BT 0592
29.11.99

Assunto: **Mangueira do Pressostato – Nova Fixação**
Modelos: **BWQ24A**
Marca: **Brastemp**

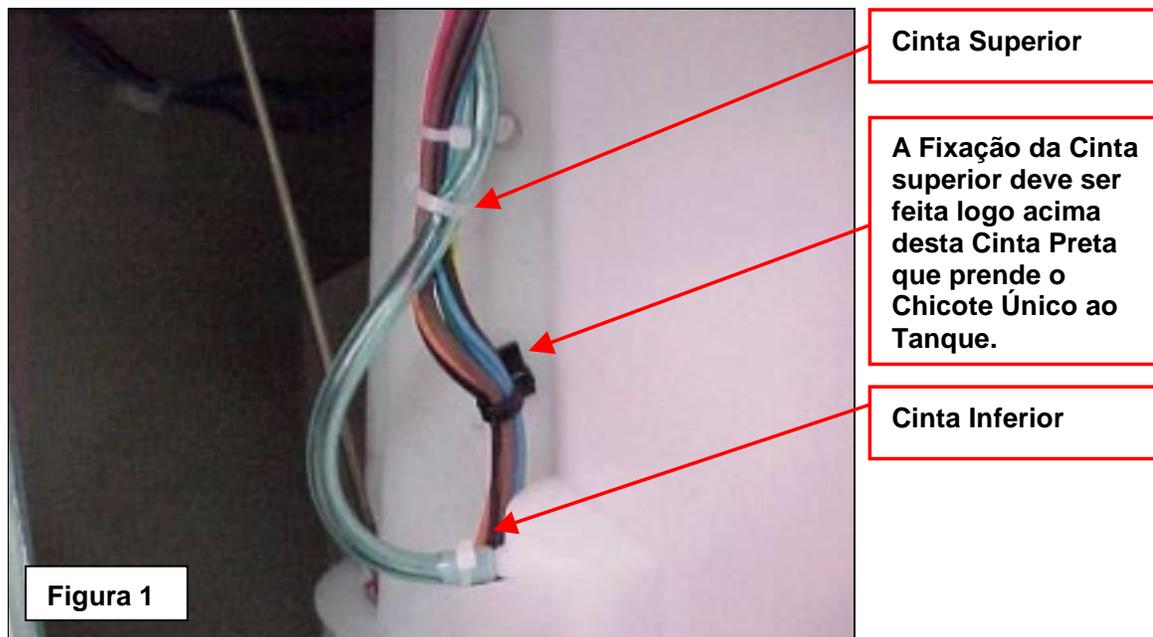
Informamos que os produtos fabricados a partir de Novembro/99 a mangueira do pressostato passa a ser fixada no Chicote Único através de Cinta de Amarração e não será mais enrolada em torno da Vareta de Suspensão (Figuras 1 e 2).

Essa modificação se faz necessária pela possibilidade da Mangueira do Pressostato desprender-se, devido às vibrações durante o funcionamento da lavadora.

1. Solte a mangueira da Almofada de Ar e desenrole-a da Vareta de Suspensão;
2. Não é necessário enrolar a Mangueira do Pressostato no Chicote Único, basta descê-la diretamente;
3. Fixe primeiramente a Cinta Inferior que prende Mangueira do Pressostato à Almofada de Ar (Figura 1).

4. O ponto correto para se aplicar a Cinta superior é logo acima da primeira cinta que prende o Chicote Único ao tanque, já existente (Figura 1).

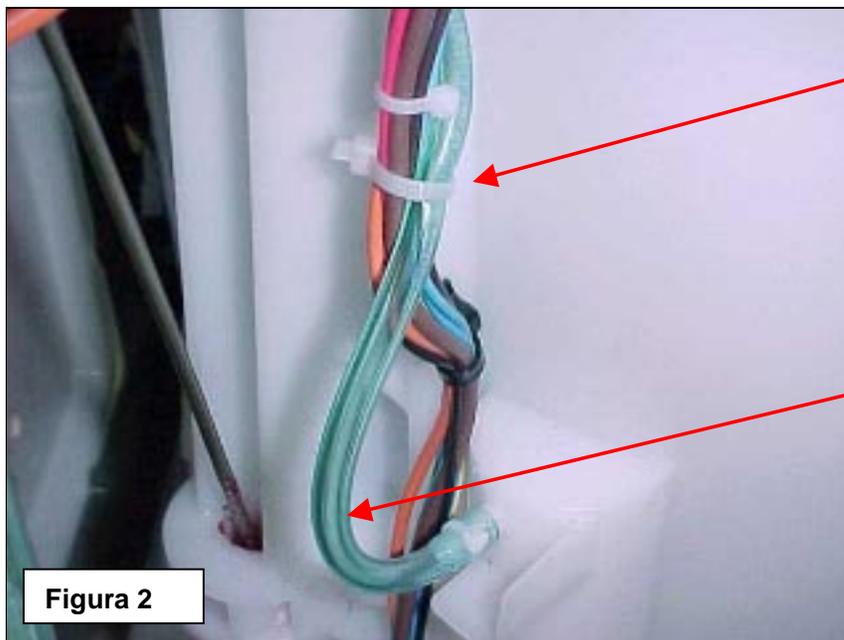
Fixe a Mangueira do Pressostato no Chicote Único, prestando atenção em deixar uma curva suave na mangueira, sem sofrer dobras ou estrangulamentos (Figura 2).

5. Aperte a Cinta de Amarração com força suficiente para que a Mangueira do Pressostato não deslize. Esse aperto não deve ser excessivo a ponto de estrangular a Mangueira, impossibilitando a passagem do ar (Figura 2).
6. Somente é necessário aplicar duas cintas para a perfeita fixação, pois a parte superior é fixada diretamente no pressostato.

Aperte-a com Força suficiente para que a Mangueira não deslize, passando a Cinta ao redor do Chicote.

Deixe uma Curva bem suave sem dobrar ou estrangular.
